**AVIS RELATIF À LA PROTECTION
CONTRE LES EVENTUELS EFFETS NOCIFS ET NUISANCES
PROVOQUÉS PAR LES RAYONNEMENTS NON IONISANTS
GÉNÉRÉS PAR DES ANTENNES ÉMETTRICES STATIONNAIRES**

Commune : WELLIN - Exploitant : CITYMESH

Référence exploitant : LX06446_A

Rapport n° 1509 / 2025

Figure 1 : Vue en plan des lieux de séjour et des points de contrôle

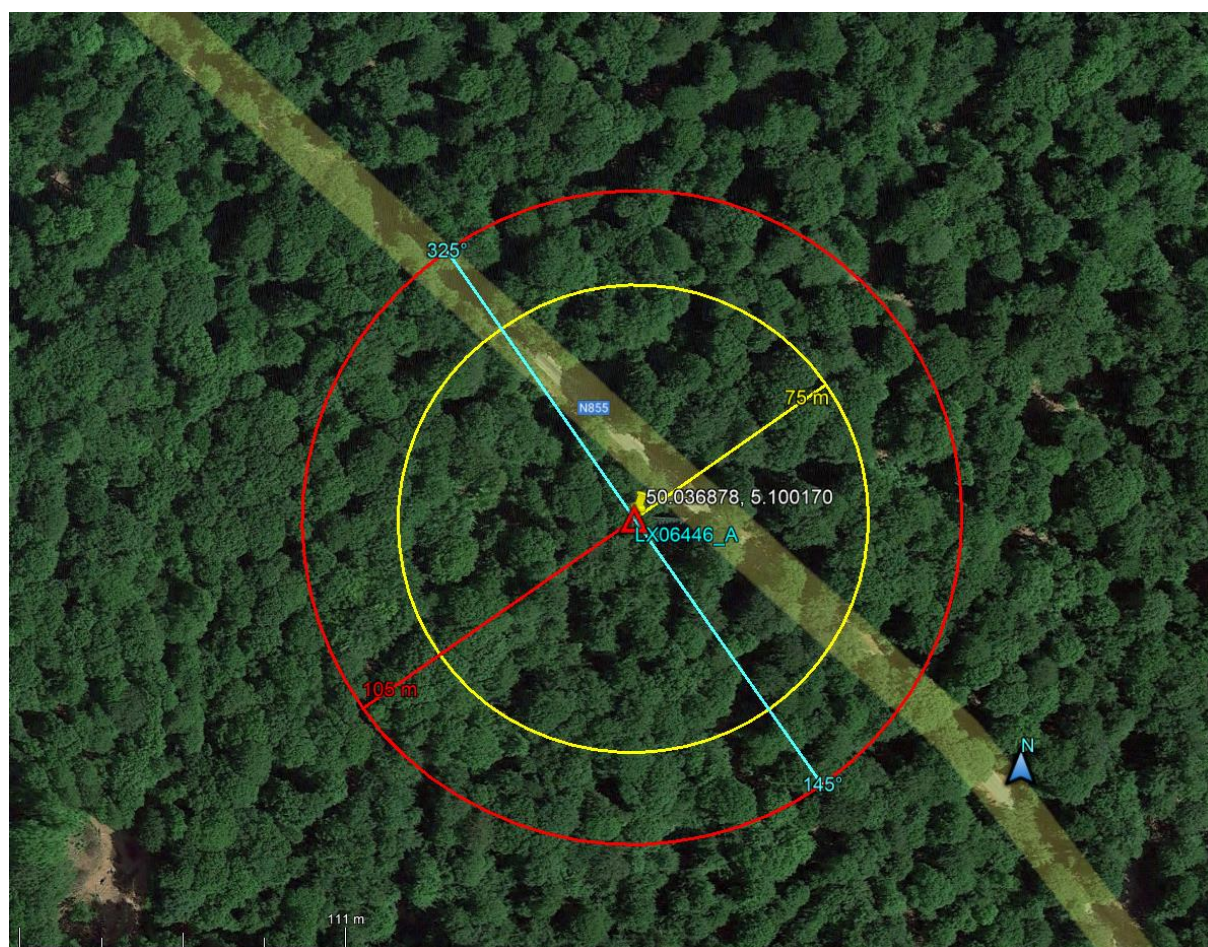
- le numéro du point de contrôle repris sur un des plans de la figure 1;
- le numéro du LS dans lequel se trouve le point de contrôle de la 1^{ère} colonne ;
- l'atténuation d'obstacle prise en compte pour le calcul de l'indice d'exposition dans le LS ;
- le résultat du calcul de l'indice d'exposition.

En ce qui concerne les antennes de l'installation mentionnées dans le tableau 1, la distance maximale à laquelle la limite pourrait être atteinte, à l'extérieur, est égale à 103,1 m. S'il n'y a pas de LS à une distance inférieure, les antennes respectent forcément la limite d'immission.

Dans le cas des LS situés à l'intérieur des bâtiments, une atténuation d'obstacle est prise en compte et il en résulte que la distance maximale à laquelle la limite pourrait être atteinte se réduit à 73,4 m.

Figure 2 : Vue en plan des installations d'antennes dans un rayon de 300 mètres autour de l'installation faisant l'objet de la demande d'avis

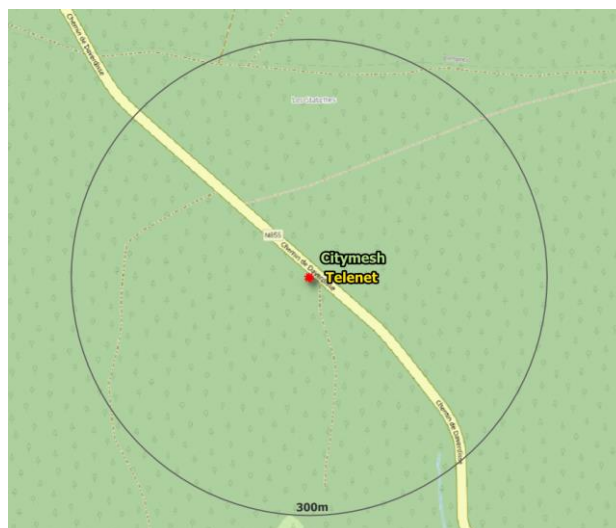
- il y a au plus 4 installations d'antennes émettrices stationnaires présentes dans la zone d'évaluation de 300 mètres de rayon représentée dans la figure 2, y inclus l'installation référencée dans le paragraphe 2 : la limite cumulative définie à l'article 4, §2 du décret est nécessairement respectée dans les lieux de séjour à l'intérieur de la zone d'évaluation de 300 mètres de rayon ;

- b) il y a exactement 5 installations d'antennes émettrices stationnaires présentes dans la zone d'évaluation de 300 mètres de rayon représentée dans la figure 2, y inclus l'installation référencée dans le paragraphe 2 et il existe, pour 3 ou 4 de ces installations, un avis attestant le respect de la limite abrogée de 3 V/m : la limite cumulative définie à l'article 4, §2 du décret est nécessairement respectée dans les lieux de séjour à l'intérieur de la zone d'évaluation de 300 mètres de rayon ;

- c) dans tous les autres cas, il a été vérifié que la limite cumulative définie à l'article 4, §2 du décret n'est pas dépassée dans les lieux de séjour sur base du nombre d'installations localisées dans la zone d'évaluation de 300 mètres de rayon représentée dans la figure 2, de leur localisation ainsi que des données inscrites dans la figure 1 et au paragraphe 4 du présent avis et dans les avis attestant le respect de la limite par installation ou de la limite abrogée de 3 V/m relatifs aux autres installations reprises dans la figure 2.

Compte tenu des considérations ci-dessus, il apparaît que l'intensité du rayonnement électromagnétique généré, dans les lieux de séjour situés dans un rayon de 300 mètres autour de l'installation référencée dans le paragraphe 2, par l'ensemble des antennes émettrices stationnaires de l'ensemble des exploitants du même site d'antennes émettrices stationnaires respecte la limite fixée à l'article 4, § 2 du décret.
